令和８年１１月１２日

設計図書に関する質問回答書

工 事 名	千葉市動物公園湿原ゾーン整備建築工事（その１）

モルタル造形(倒木擬木) - 標準断面詳細図　(参考図)

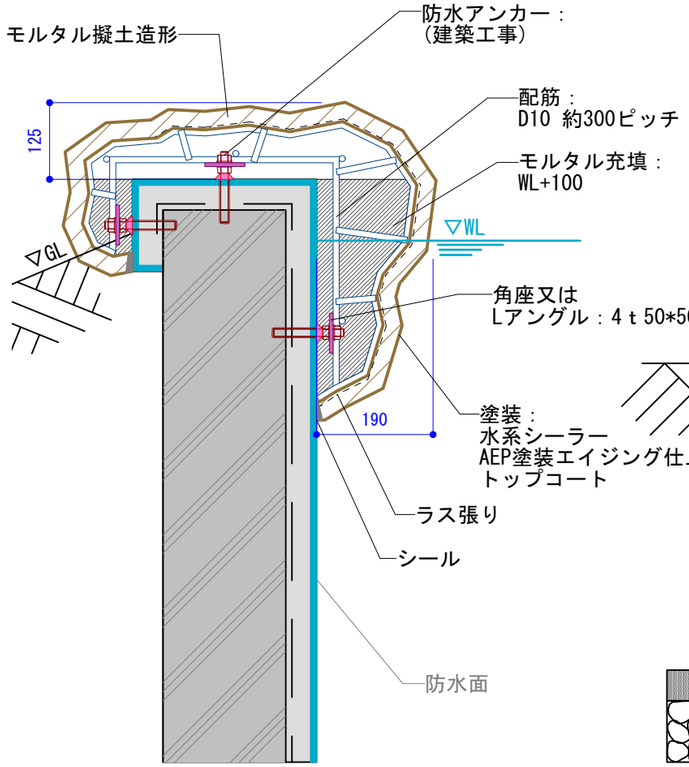
質　問　事　項	回　　答
１）塗装改修工事の EP 塗（エイジング）の仕様及び詳細がわかりません。詳細図等があれば提示願います。また、過去に施工実績のある業者さんを何社かリストアップしていただけないでしょうか。	１）A-010 図ほか仕上げ表に記載のとおり、下記の仕様にてお見込みください。 エイジング仕上は擬土風とし、ベースカラー：薄茶、スピット塗装：濃茶、ウォッシュ塗装による濃淡付とする。 メーカーは指定しておりませんので、適宜お見込みください。
２）モルタル造形の仕様及び詳細がわかりません。詳細図等があれば提示願います。また、過去に施工実績のある業者さんを何社かリストアップしていただけないでしょうか。	２）別紙参考図を参照のうえ、お見込みください。 メーカーは指定しておりませんので、適宜お見込みください。
３）本工事は、国交省の建築基準法により施工と思います。 国交省は、平成 17 年制定の品確法に基づき、「公共工事の発注者の役割」を 第 1 回 平成 29 年 6 月 第 2 回 平成 30 年 10 月 第 3 回 令和 3 年 7 月 第 4 回 令和 7 年 12 月と発行しました。 特に P43（適切な積算の算出）の中で、「積算数量の拾い忘れや違算を防止し、」とし、設計数量の誤りがあることを認、更に「これまで建築工事においては積算数量を参考扱いとしていたため、積算数量に取り扱いについて公共建築工事の発注者によって対応にばらつきあったが」として事実上、積算数量を参考扱いから、契約書の一部とし、本書を発行しておりますが同様に考えてよろしいですか。	３）本工事は入札時積算数量書活用方式ではございません。数量内訳書の取扱いについては、数量内訳書表紙下部の注意事項をご確認ください。 なお、契約後の条件変更等については、工事請負契約約款に基づき対応してまいります。
